東海第二発電所 工事計画認可申請書の修正を考慮すべき箇所抽出結果

No	分野	担当Gr	図書名	当該ページ	章番号	修正要領	変更理由
							【凡例】 A: 文意が異なる。意味が異なる。 B: 修正したほうがよい。修正なくても意味は理解可能。適正化 C: 誤字, 脱字の程度の間違い
発耐①	耐震	保機	V-2-5-5-5-2「管の耐震性についての計算書(低圧代替注水系)」	P13	3.2	「kg」⇒「kg/m」(変更)	B
発耐②	耐震	保機	V-2-9-4-3-2-1「管の耐震性についての計算書(代替格納容器スプレイ冷却系)」	P20,23	3.2	「kg」⇒「kg/m」(変更)	B
発耐③	耐震	保機	V-2-9-7-1-1「管の耐震性についての計算書(格納容器圧力逃がし装置)」	P12	3.2	「kg」⇒「kg/m」(変更)	B
発耐④	耐震	保機	V-3-9-2-2-2-2「管の応力計算書(代替格納容器スプレイ冷却系)」	P8,10	3.1	「kg」⇒「kg/m」(変更)	B
発耐⑤	耐震	保機	V-3-9-2-3-3-2「管の応力計算書(窒素ガス代替注入系)」	P8	3.1	「kg」⇒「kg/m」(変更)	B
発耐⑥	耐震	保機	V-3-9-2-5-1-2「管の応力計算書(格納容器圧力逃がし装置)」	P11	3.1	「kg」⇒「kg/m」(変更)	B
発耐⑦	耐震	保機	V-2-9-5-5-1「静的触媒式水素再結合器の耐震性についての計算書」	目次、P22	5.1(1)	目次の項番号修正 「6」⇒「7」(変更) 不要注釈の削除 * 4不要 (1.5倍では記載しない 1.0倍では記載する ここでは1.5倍なので記載不要)	B
発耐⑧	耐震	保機	V-2-7-2-2-1「管の耐震性についての計算書」	P1 P3~6 P19	1. 2.1 3.2	重大事故等対処施設⇒重大事故等対処設備 ポンプ⇒タンク 不要な空欄	B
発耐⑨	耐震	保機	V-2-7-2-3-1「管の耐震性についての計算書」	P1,P39	1. 4.1	重大事故等対処施設⇒重大事故等対処設備 マスキング枠が記載と重なり	C
発耐⑩	耐震	保機	V-2-5-5-4-1「常設高圧代替注水系ポンプの耐震性についての計算書」	表紙、P1、P8	1. 5.2.1	タイトル記載適正化 「及び常設重大事故緩和設備」追記 半角抜け	C

格納容器下部注水系概略系統図
 マスキング 枠削除

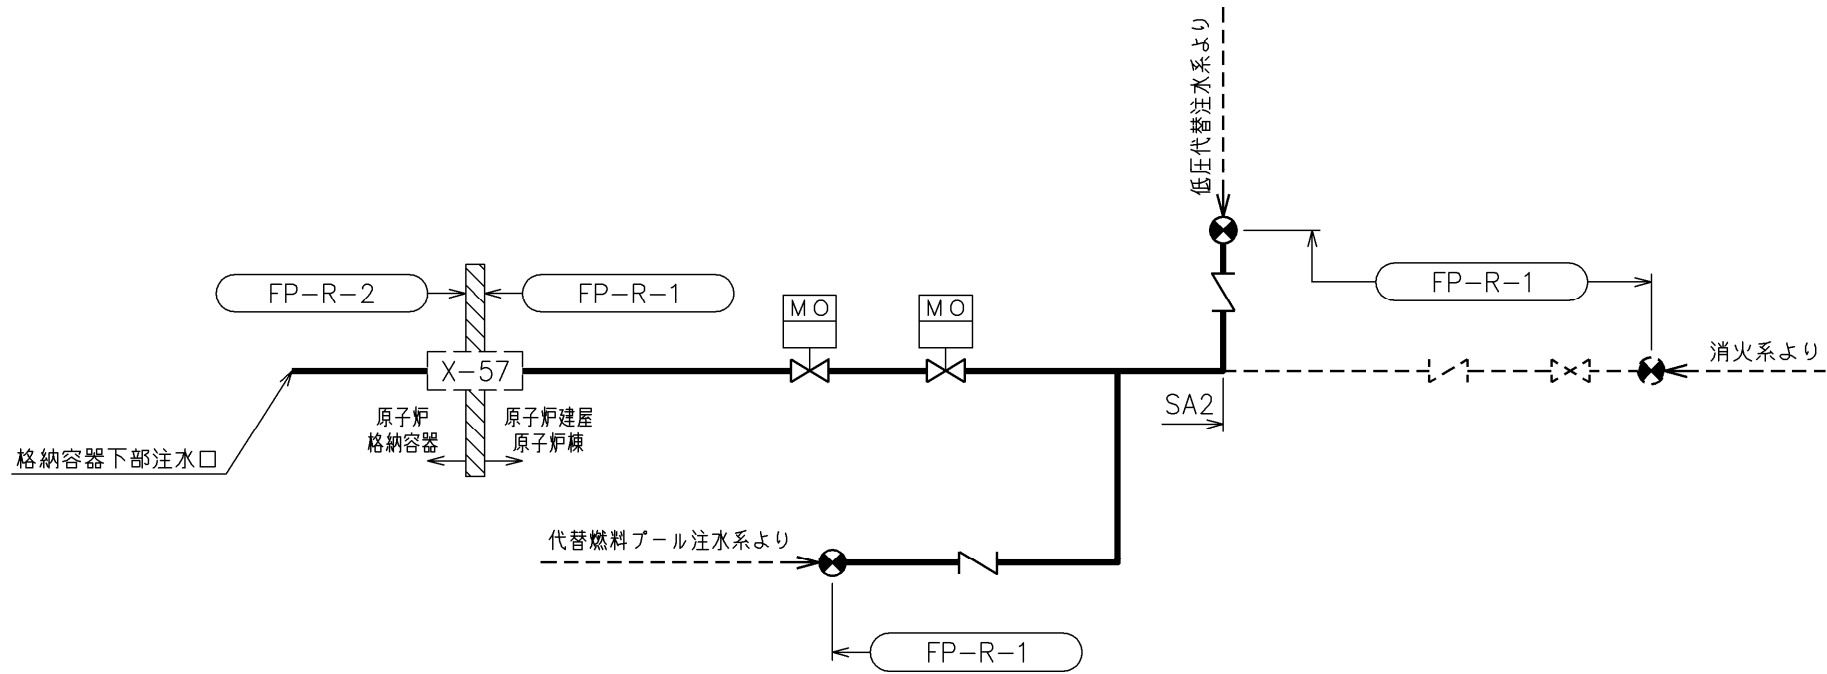
発耐⑬	耐震	保機	V-2-9-4-3-2-1「管の耐震性についての計算書 代替格納容器スプレイ冷却系」	P1	1	引用添付書類名称修正	C
発耐⑭	耐震	保機	V-2-9-4-3-4-1「管の耐震性についての計算書 格納容器下部注水系」	P1,3,5~9,23 ~25,29~31	1	引用添付書類名称修正 概略系統図のマスキング枠を削除 タイトルをマスキング枠外にする	C
発耐⑮	耐震	保機	V-2-9-5-6-1「管の耐震性についての計算書」	P1,15,16	1	P1:引用添付書類名称修正 P15:32次モードの設計震度追記	C
発耐⑯	耐震	保機	V-2-9-7-1-1「管の耐震性についての計算書 格納容器圧力逃がし装置」	P1	1	引用添付書類名称修正	C
発耐⑰	耐震	保機	V-2-4-3-2-1「管の耐震性についての計算書 代替燃料プール注水系」	P1	1	引用添付書類名称修正	C
発耐⑱	耐震	保機	V-2-5-4-2-1「管の耐震性についての計算書 耐圧強化ベント系」	P1	1	引用添付書類名称修正	C
